空見スラッジリサイクルセンター（仮称）建設事業（下水道終末処理場の建設）

3 環境影響評価準備書に対する意見の概要及び事業者の見解

(3) 空見スラッジリサイクルセンター（仮称）全体供用時の宝神下水処理場における放流水水質と負荷量の算出根拠

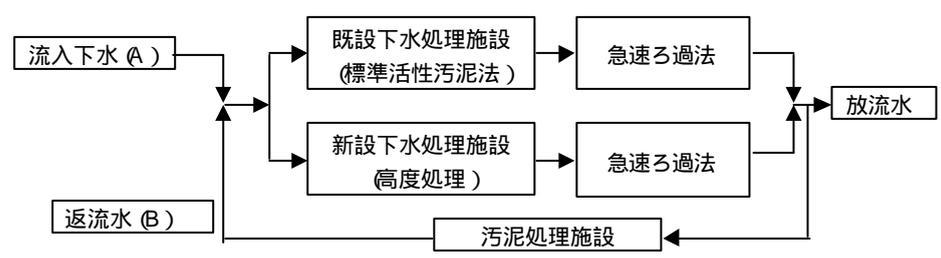
No.	意見の概要
対象事業の目的及び内容	11	<p>15 準備書 P36 現状の宝神下水処理場の流入下水、放流水などの濃度及び処理水量の根拠を示すべきである。例えば、市の 16 年度結果では BOD 放流水濃度が 5.4 mg / l であるが、ここでは 7.6 mg / l となっている。SS は 6.0mg/l がここでは 6.5 mg / l となっている。</p> <p>16 準備書 P36 将来の宝神下水処理場の流入下水、放流水濃度などの根拠を明示すべきである。</p> <p>17 準備書 P36 将来の宝神下水処理場の放流負荷量はどのように計算したのか。通常の濃度 × 放流量では例えば BOD で $4.5 \text{ mg/l} \times 159,500 \text{ m}^3/\text{日} = 717,750 \text{ g/日} = 0.72 \text{ トン/日}$ となり、この 0.67 トン/日とはならない。COD は 0.93 が 0.88、SS は 0.19 が 0.18、TN は 1.29 が 1.23 になっている。</p>

宝神下水処理場の全体時の下水処理フローは、以下のとおりであり、放流水の水質と負荷量を表-4に示します。高度処理及び急速ろ過法が導入された時の除去率は、施設計画により表-4に示すとおり設定しています。

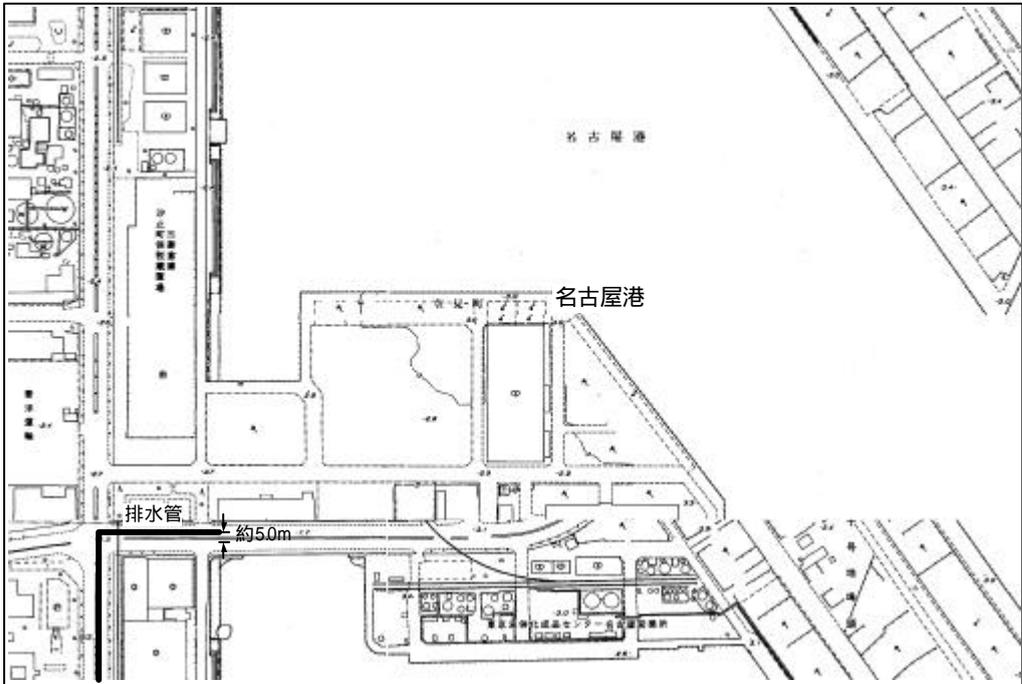
No.	意見の概要
調査結果の概要並びに予測及び評価の結果	水質・底質	52	53 準備書 P304 水質の予測条件で「有害物質を含む排出水は...約 750m ³ /日、...放流の際には、定期的モニタリングの実施を検討し、」とあるが、正確に具体的に記載すべきである。定期モニタリングは少なくとも準備書 P538 の事後調査計画（工事中）に従うと明記すべきである。
		53	54 準備書 P304 水質の予測条件で有害物質の放流条件は「水質汚濁防止法で定める特定施設に係る排水基準を参考に管理を行い、必要に応じて処理を行う。」とあるが、「排水基準を参考に」は「排水基準を遵守」とすべきなのはもちろんであるが、鉛、砒素、ほう素、ふっ素は環境基準の 10 倍の値が排水基準のため、このままでは環境基準を超えた水をそのまま未処理で垂れ流すことも認められることとなる。「必要に応じて処理」の基準を明確に示すべきである。 58 準備書 P311 有害物質の放流濃度の評価が、「(10 倍も大きな値の)排水基準値を下回る」のは当然のことなので、環境基準を超える水を垂れ流すのではなく、独自の目標値を定め、それを達成するための手法や維持管理方法が適切かどうかを評価すべきである。
		54	55 準備書 P304 の建設工事排水のところで、「締切工法により地下水のしみ出しを抑えるため排出量は少なく」と情緒的な表現があるだけである。締切工法により掘削工事をして地下水の湧き出しを抑えきれず、どこの工事現場でも大きなポンプで対応しているのが現状である。類似の事例から地下水湧出量を推定し、必要なポンプ能力を示すべきである。
		55	56 準備書 P307 水質予測で浮遊物質の拡散計算に用いるジョゼフ・センドナー式の設定条件、根拠を全て記載すべきである。 拡散層の厚さ d は 1m を用いたのか。 拡散角度 は 1/4 円拡散と設定しているが、1/2 円でないのは何故か。準備書 P305 の放流先地点図を見る限りではまっすぐの岸壁から海面に半円状に放流するとは見えない。
		56	57 準備書 P311 有害物質の放流濃度が、ほう素 1.2 mg/l、ふっ素 2.3 mg/l としているのは間違いである。根拠としている「地下水の調査結果」準備書 P314 ではほう素 2.3 mg/l、ふっ素 1.2 mg/l となっている。

No.	事業者の見解
52	ご指摘のとおりですので、評価書で「定期モニタリングは事後調査計画（工事中）に従う。」と明記します。
53	本事業では、工事中の排水基準の適用はありませんが、工事排水につきまして、排水基準値を用いて管理を行う計画としています。処理方法は、凝集沈殿法等、重金属類処理が可能な処理方式の採用を検討しています。
54	不透水層まで止水性のある土留め壁等で締め切ることにより、地下水の湧出はほとんどないものと考えています。
55	<p>拡散層の厚さは、準備書 P306 表 7-6-3(1)～表 7-6-3(2)に示した放流高としています。拡散角度につきましては、下記に示すとおり、現地の地形から 1/4 円と考えました。なお、1/4 円拡散のほうが 1/2 円に比べ影響を及ぼす距離が長くなり、影響の大きい予測となります。</p> 
56	ご指摘のとおりですので、評価書にてほう素 2.3mg/l、ふっ素 1.2 mg / l と訂正します。

図-1 SL設定グラフ

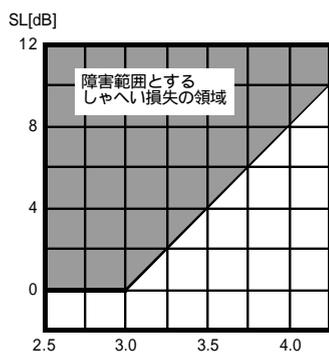
No.	意見の概要
調査結果の概要並びに予測及び評価の結果	温室効果ガス等	73	81 準備書 P429 温室効果ガス等の調査結果のうち、宝神汚泥処理場の一酸化二窒素の排出量は $2.0 \times 10^3 \text{m}^3\text{N}$ ではなく、 $2.5 \times 10^3 \text{m}^3\text{N}$ の間違いである ($27,121 \times 10^3 \times 90.7/10^6$)。
		74	83 準備書 P436 工事中の温室効果ガス排出量の計算に間違いがある。工事関係車両（大型車）の二酸化炭素は $3,207,668 \text{kgCO}_2/\text{km}$ となっているが、 $1.433 \times 2,247,840 = 3,221,155 \text{kgCO}_2/\text{km}$ である。また、工事関係車両（小型車）の二酸化炭素は $486,492 \text{kgCO}_2/\text{km}$ となっているが、 $0.142 \times 3,426,000 = 460,932 \text{kgCO}_2/\text{km}$ である。
	電波障害	75	84 準備書 P459 電波障害（しゃへい障害）の予測式の代入条件は全て記載すべきである。位相合成率の比 Ex1、都市減衰率 Ex2 は VHF、UHF 別にどんな値を用いたのか。しゃへい損失 SL は 2dB 程度を設定したのか。 85 準備書 P459 電波障害（しゃへい障害）の予測式の代入条件で、送信点・建造物間距離 d1 が VHF で 13.08m、F で 14.08m となっているが、準備書 P457 の電波到来方向図からは VHF で 13300m、UHF で 14200m とすべきではないか。もしそうなら、障害発生距離は桁違いに大きくなる。
76		86 準備書 P461 電波障害（反射障害）の予測式の代入条件は全て記載すべきである。受信点での指向性 D1、位相合成率の比 Ex1、都市減衰を考慮した位相合成率 2Su、その他（v、A、B、0、Exd、w0、Dup）

75 代入条件のうち、Ex1及びEx2の数値を示していませんでしたので、準備書P460 表7-17-6及び表7-17-7の表中に追記し、評価書にて記載します。また、表中と計算式で単位の不整合がありましたので、表中に単位を追記し、評価書にて記載します。なお、代入条件は以下に示すとおりです。

地上波アナログのSLは現地調査の結果及び図-1より、以下のとおりとしています。

- VHF Low - ch 平均評価値 : 2.5 ... SL=0
- VHF High - ch 平均評価値 : 3.0 ... SL=0
- UHF 平均評価値 : 2.6 ... SL=0
